WETTBEWERB FÜR DAS ALTE BAHNHOF-AREAL BIEL.

1. Rang ex aequo (2000 Fr.). Entwurf Nr. 1.
Arch. Maurice Brillard, Genf.

Aus dem Bericht des Preisgerichts.

1. Rang ex aequo. Entwurf Nr. 4 „biel zihl“.
Verfasser Architekt A. Laverrière, Lausanne.

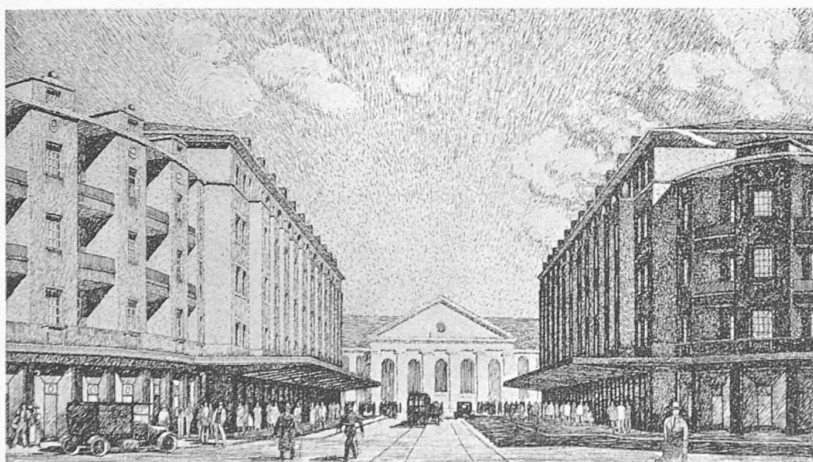
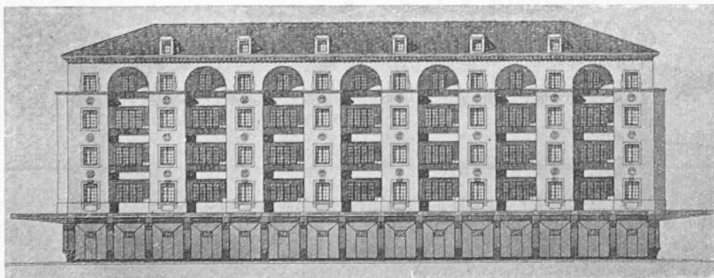
Nr. 1 „Unité“. Architektonisch ansprechendes, rhythmisch gut abgewogenes Projekt, anregend wirkend. Im allgemeinen gute Verhältnisse in den Baumassen. Das Fassadensystem mit wechselnden Erken und Nischen am neuen Bahnhofplatz und an der Bahnhofstrasse, sowie am alten Bahnhofplatz, ist jedoch für Geschäftshäuser nicht anwendbar. Der Platz vor dem Gesellschaftshaus ist zu einer harmonischen Einheit gestaltet worden. Besonders gelungen ist die Gestaltung der Baublocke 3 und 4 beim Uebergang vom alten Bahnhofplatz in die Bahnhofstrasse. Es erscheint aber aus wirtschaftlichen Gründen nicht angezeigt, die Höhen an diesem wertvollen

Platz zu reduzieren. Im allgemeinen sind aber die Bauhöhen richtig abgestuft. Durch die konsequente Durchführung der Marquisen wird die neue Bahnhofstrasse als Geschäftsstrasse charakterisiert.

Das Projekt sieht wenig Abänderungen am Alignementsplan vor. Bei den Baublöcken 2 und 3 sind einzelne Hofecken schlecht gelöst. Block 5 mit dem eingebauten Gesellschaftshaus ist gut gelöst. Als Fehler muss die weitgehende Ueberbauung der Höfe mit Autogaragen bei den Blöcken 6 und 7 bezeichnet werden, weil sie infolgedessen als Gärten nicht benützt werden können. Eine Verbesserung ist die Formulierung der südlichen Ecke an der

Schlachthausstrasse. Durchfahrten an Hauptverkehrsstrassen sind nicht zulässig.

Entwurf Nr. 4. Baugebungsplan für das alte Bahnhofareal. — Masstab 1:3000.

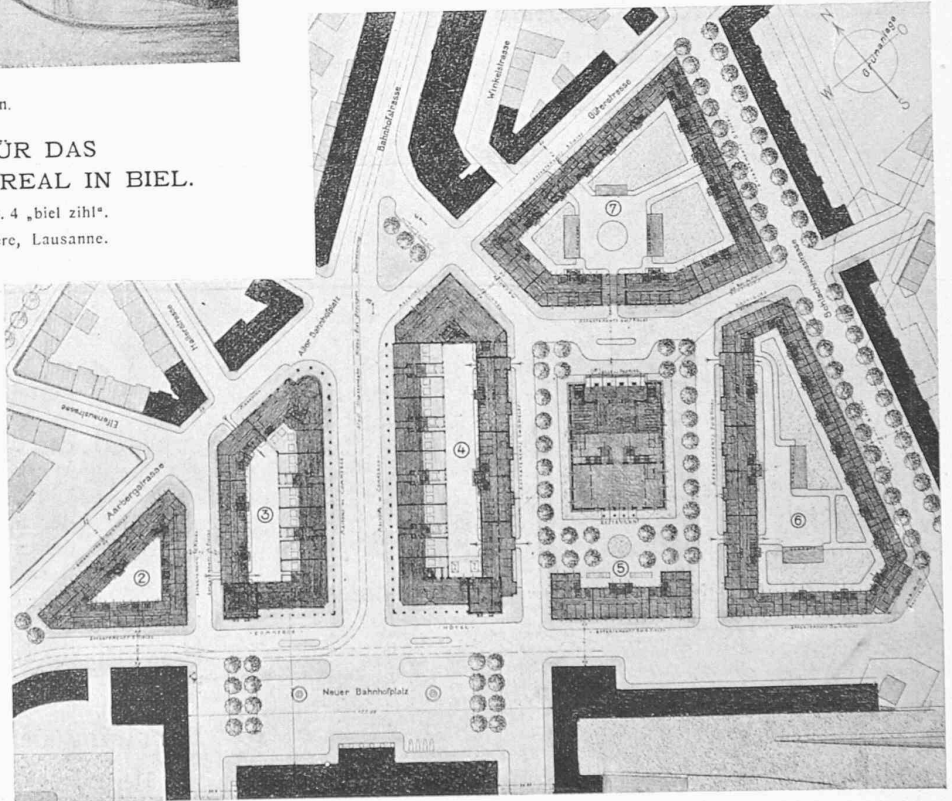
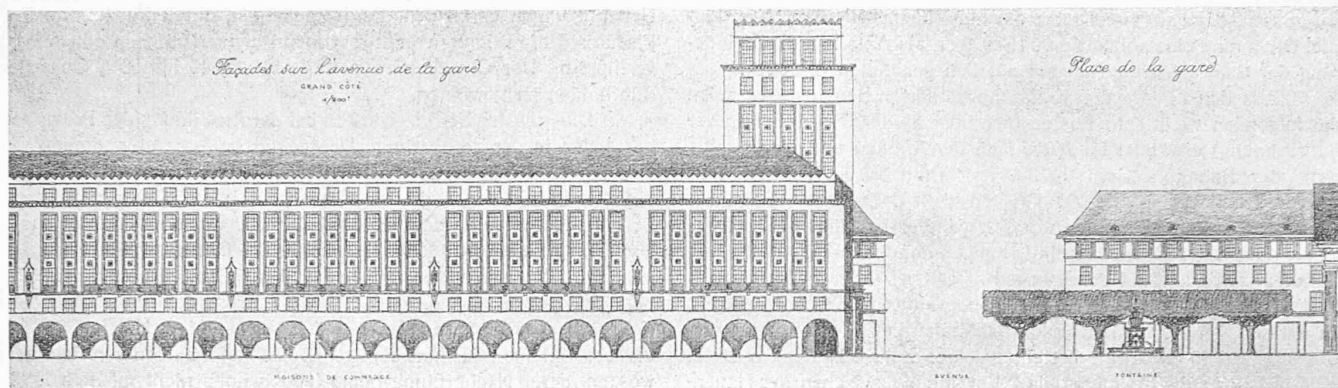
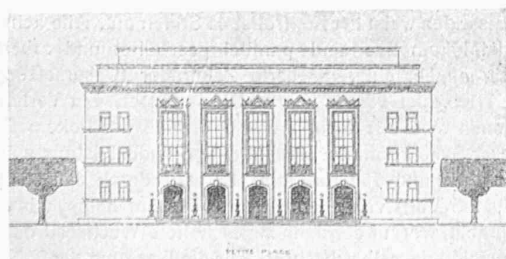
Nr. 4 „biel zihl“. Dieses Projekt stellt eine künstlerisch bedeutende Arbeit dar. Wohn- und Geschäftsbauten sind gut differenziert. Mit Ausnahme der Fronten gegen den Bahnhofplatz haben die Baumassen gute Verhältnisse; sie sind aber im allgemeinen für Biel im Masstabe übersetzt. Insbesondere gilt dies für die Türme am Bahnhofplatz. Für das als selbständiger Bau erscheinende Gesellschaftshaus ist ein sehr schöner architektonischer Ausdruck gefunden worden. Das Fassadensystem von Bahnhofstrasse und Bahnhofplatz basiert auf der Annahme von sechs Stockwerken, was für die Bielerverhältnisse übertrieben ist. Das Projekt erhält durch die Arkaden seine charakteristische Note; ihre etwas geringe Höhe dürfte aber die Beleuchtung der Erdgeschosse beeinträchtigen. Die Gestaltung der Baublöcke ist im allgemeinen gut; namentlich sind die Durchfahrten richtig angeordnet. Baublock 2 ist in Bezug auf die Ecklösungen vernachlässigt. Die Bildung einer Ecke an der am alten Bahnhofplatz gelegenen Partie schädigt die einheitliche Wirkung dieser Platzwand. Die vorgeschlagene Anordnung der Garagen in den Höfen 6 und 7 beeinträchtigt die Gärten durch den Fahrverkehr zu sehr. (Schluss folgt.)
